Agence d'évaluation d'impact du Canada

ANALYSE DES CHANGEMENTS PROPOSÉS PAR MARATHON GOLD AU
PROJET AURIFÈRE DE VALENTINE (3ÈME FOSSE)

JUIN 2024

Figure 1. Composants et configuration du projet proposés par le promoteur.

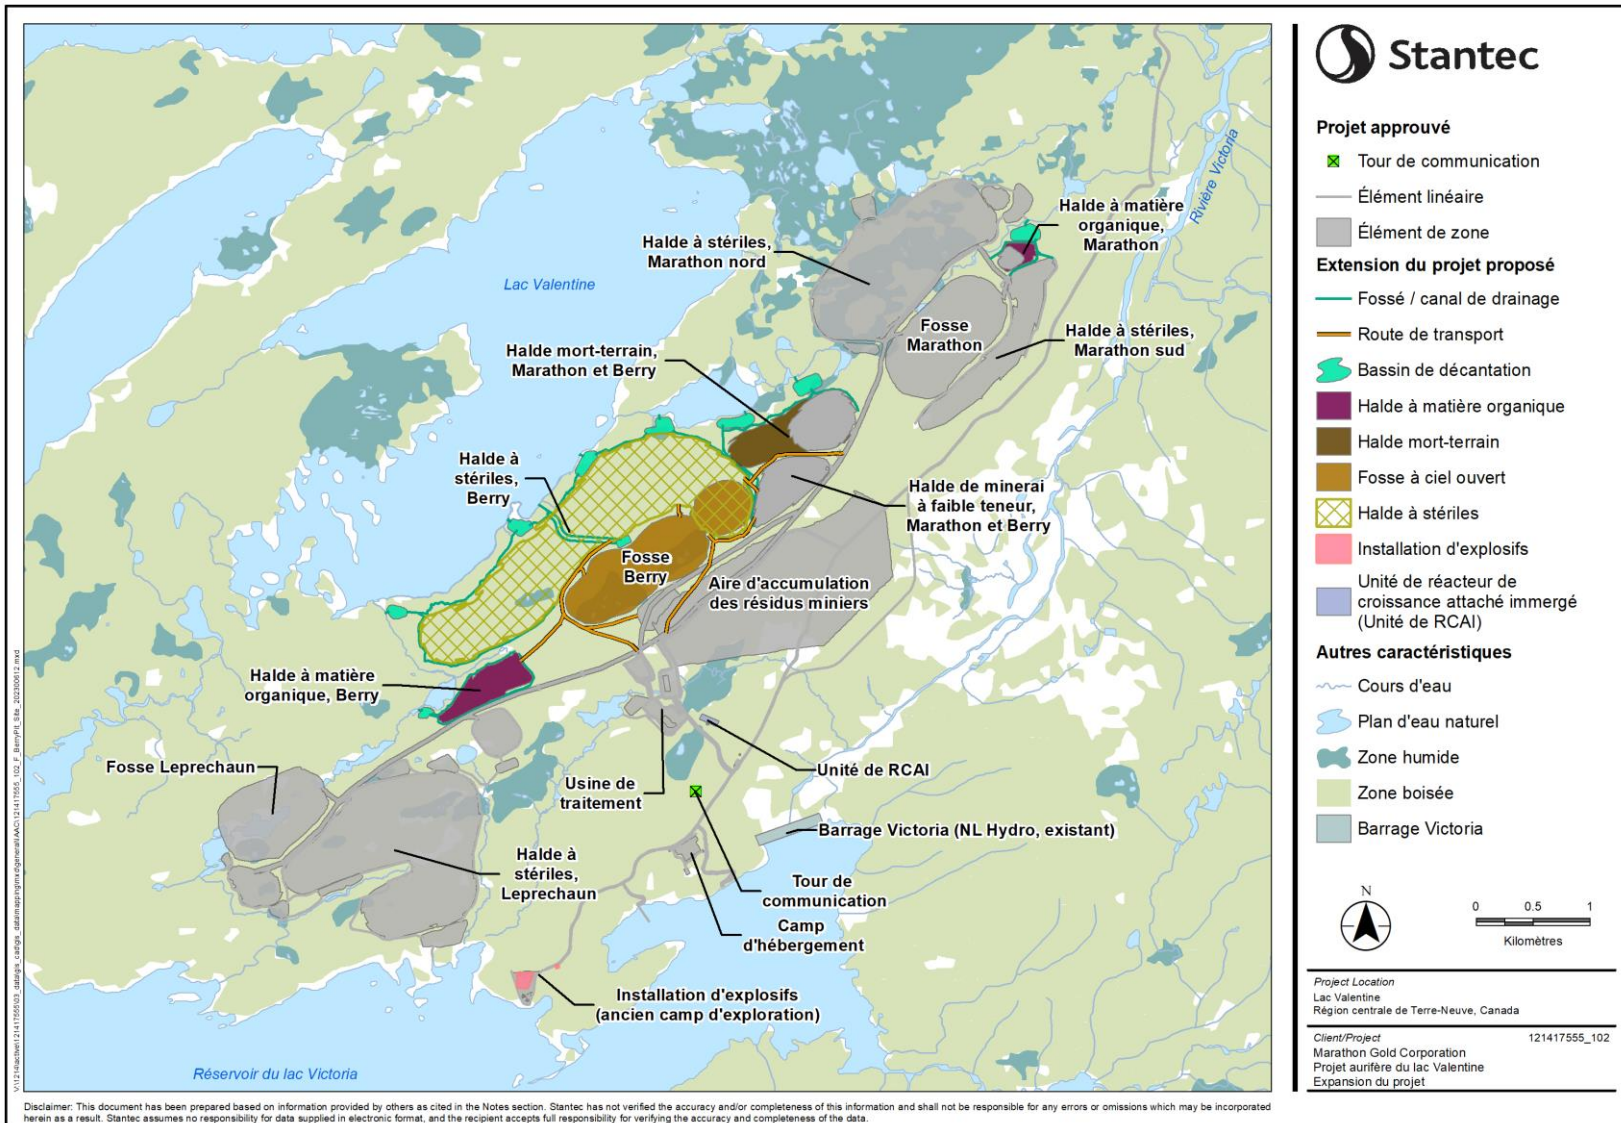
Le schéma modifié proposé pour le site minier et les principales composantes du projet sont illustrés à la figure 1. La superficie initiale du projet évaluée était de 3497 hectares et augmenterait d'environ 3,4 hectares pour accueillir les trois des huit nouveaux bassins de sédimentation, leurs fossés/canaux de drainage associés et le déplacement de l'installation d'explosifs, tandis que toutes les autres composantes supplémentaires et existantes du projet se trouveraient dans la zone initiale du projet. L'évaluation initiale

Figure 2 : Composantes du projet proposé par le promoteur et disposition dans la zone de projet désignée

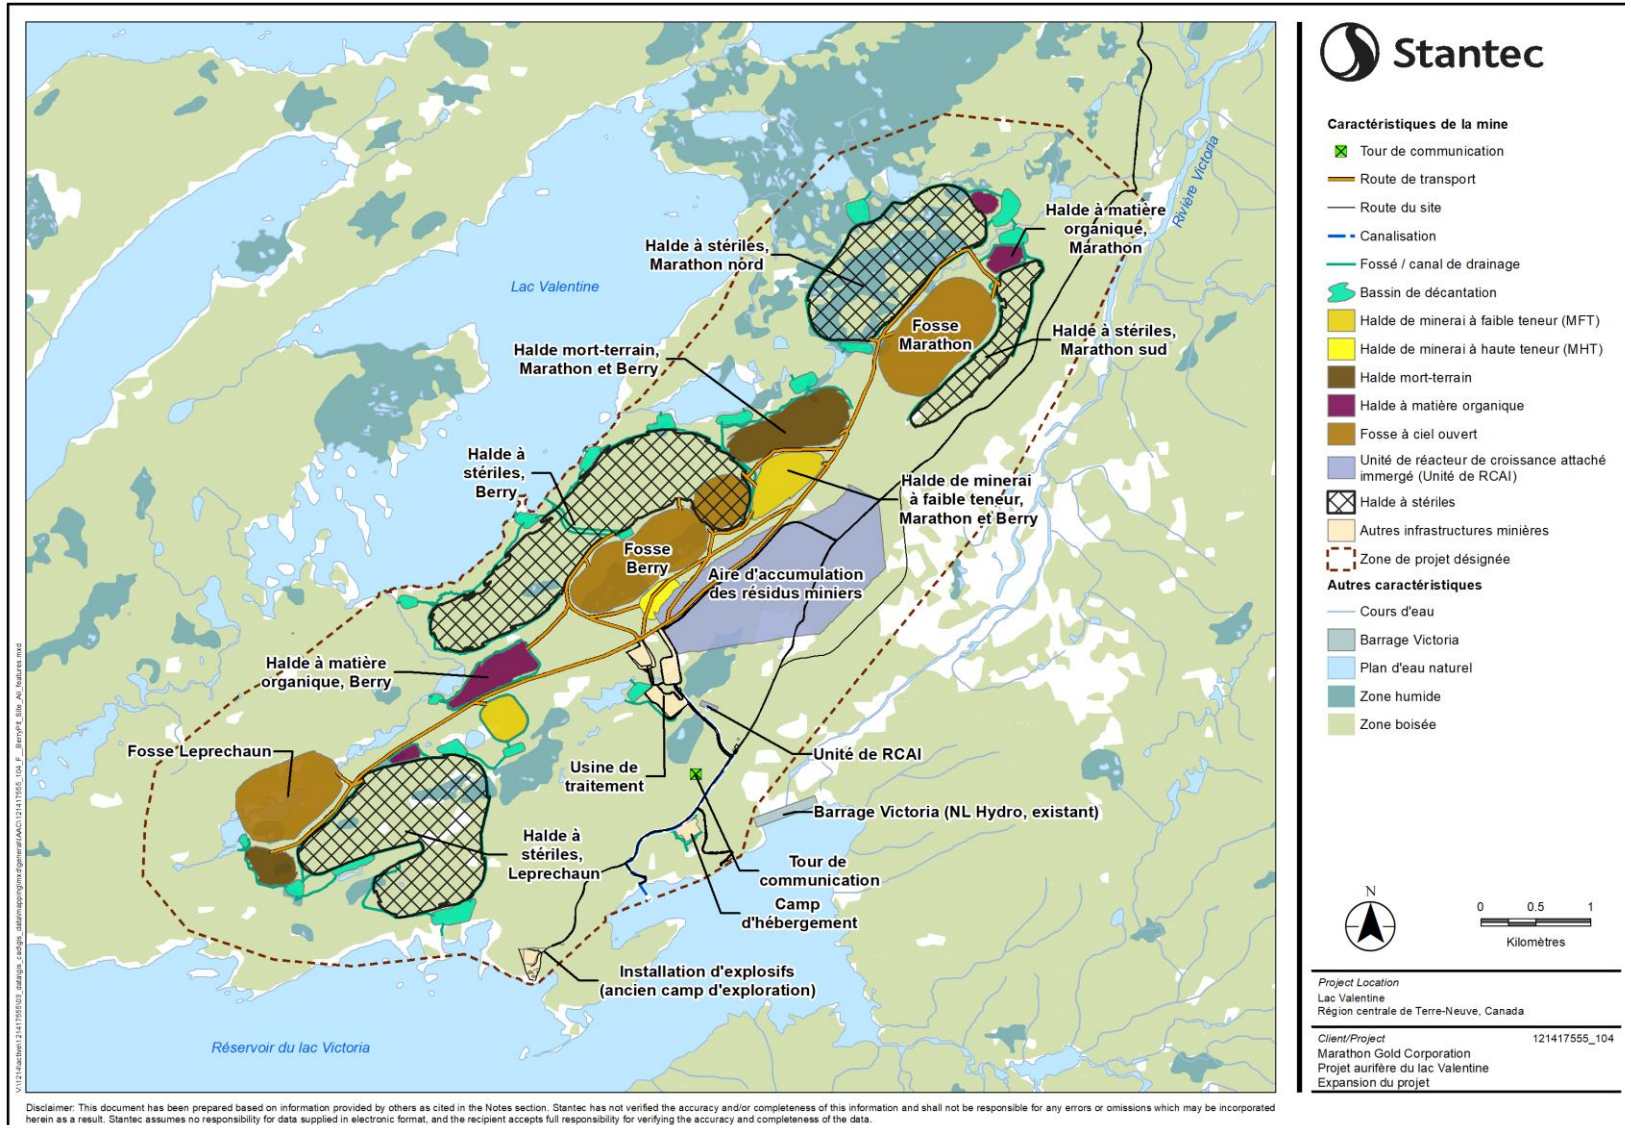
supposait que tous les habitats situés sur le site de la mine seraient perdus, de sorte que les modifications apportées au projet représentent une augmentation supplémentaire de 0,1 % de la zone supposée perdue. La figure 2 illustre la nouvelle zone du projet désigné, qui comprend toutes les composantes du projet. La mise en œuvre des modifications du projet commencerait dès que les autorisations réglementaires seraient en place, la construction prendrait de quatre à six mois et la phase d'exploitation globale de la mine serait prolongée d'environ 1,4 an, sans augmentation de la production annuelle de minerai.
